改善箇所説明図

代表型式：TKG-NKR85N

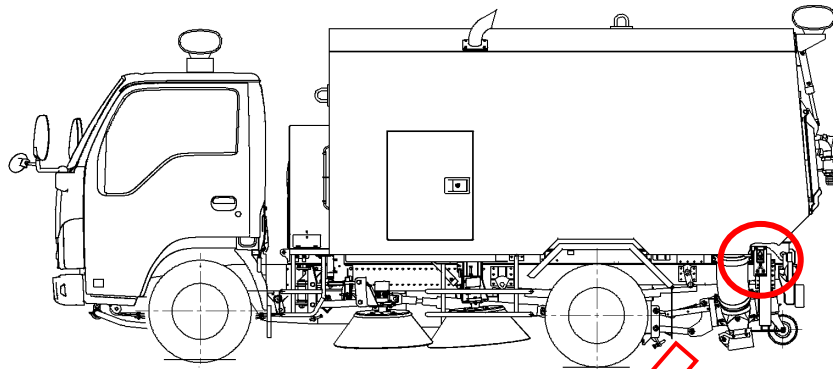
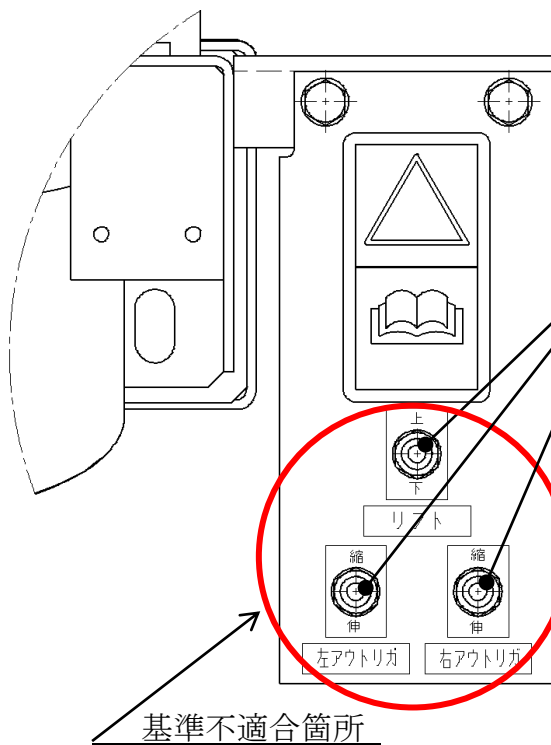
基準不適合箇所

道路作業車において、製造工程が不適切なため、防水タイプでない作業装置作動用スイッチを組付けたものがある。そのため、雨水等により端子間で短絡が生じ、走行中に意図せず作業装置が作動するおそれがある。

全車両、作業装置作動用スイッチを正規品に交換する。
